DECRETO DIRIGENZIALE

Provvedimento di Valutazione di Impatto Ambientale integrata con Valutazione di Incidenza relativo al "Realizzazione e gestione impianto fotovoltaico potenza nominale 78 MW e potenza in AC alla consegna da 60 MW con relative opere di connessione alla rete elettrica nazionale (RTN) in Loc. Montespogliamonaco di Altavilla Silentina", rimodulato nel corso del procedimento alla potenza nominale di 57,20 MW. Proponente: SPV Apulia 2002 S.r.l. - CUP 8815.

Relazione Istruttoria di Valutazione di Impatto Ambientale integrata con la VinCA (procedura VIA - PAUR ex art. 27bis D.lgs.152/2006 e ss.mm.ii)	
Titolo progetto	Realizzazione e gestione di un impianto fotovoltaico della potenza nominale di 78,00 MW e potenza in AC alla consegna di 60 MW con relative opere di connessione alla rete elettrica nazionale (RTN) loc. Montespoglianaco di Altavilla Silentina, RIMODULATO nel corso del procedimento a 57.20 MW e potenza in AC alla consegna di 60 MW con relative opere di connessione alla Rete elettrica nazionale (RTN)
CUP	8815
Proponente e procedente	SPV APULIA 2002 S.r.l.
Protocollo e data istanza	Prot. n. 467172 del 07/0/2020
Localizzazione	Provincia: Salerno Comune: Altavi

Fig. 36 - Particolare recinzione

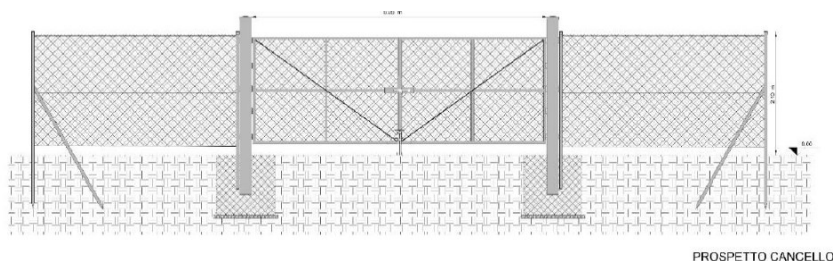
4	Oggetto della condizione	Considerato il contesto territoriale in cui si inserisce l'impianto e le specie faunistiche potenzialmente presenti, la recinzione perimetrale deve essere sollevata dal piano campagna di almeno 20 cm lungo tutto il perimetro, in modo da ridurre la potenziale frammentazione del territorio interessato.
5	Termine per l'avvio della Verifica di Ottemperanza	ANTE-OPERAM (fase precedente la cantierizzazione)
6	Soggetto di cui all'art. 28 comma 2 del Dlgs 152/2006 individuato per la verifica di ottemperanza	Regione Campania – 601200 - Ufficio Speciale Valutazioni Ambientali

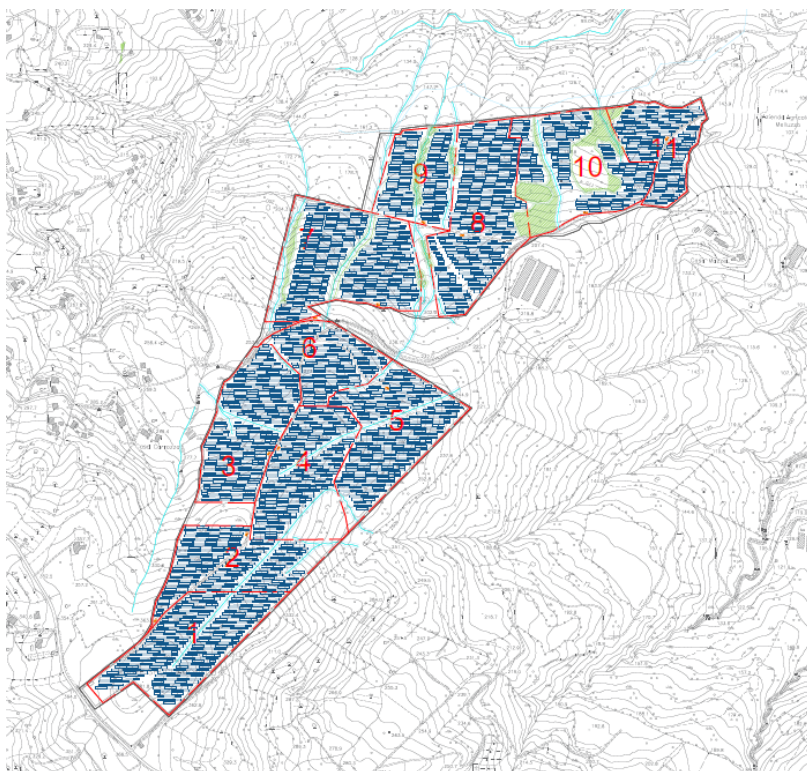
Sono stati presi in considerazione gli elementi evidenziati dai Soggetti Pubblici partecipanti alla Conferenze dei Servizi e sono state coinvolte ulteriori figure professionali per gli approfondimenti progettuali ritenuti necessari.

La rimodulazione ha naturalmente comportato un restringimento dei sottocampi di cui l'impianto è composto, coinvolgendo la sola parte coltivata a foraggiare e, quindi, lasciando inalterata l'area ove sono presenti arbusti a macchie nonché le aree vincolate da leggi e norme di carattere nazionale e regionale.
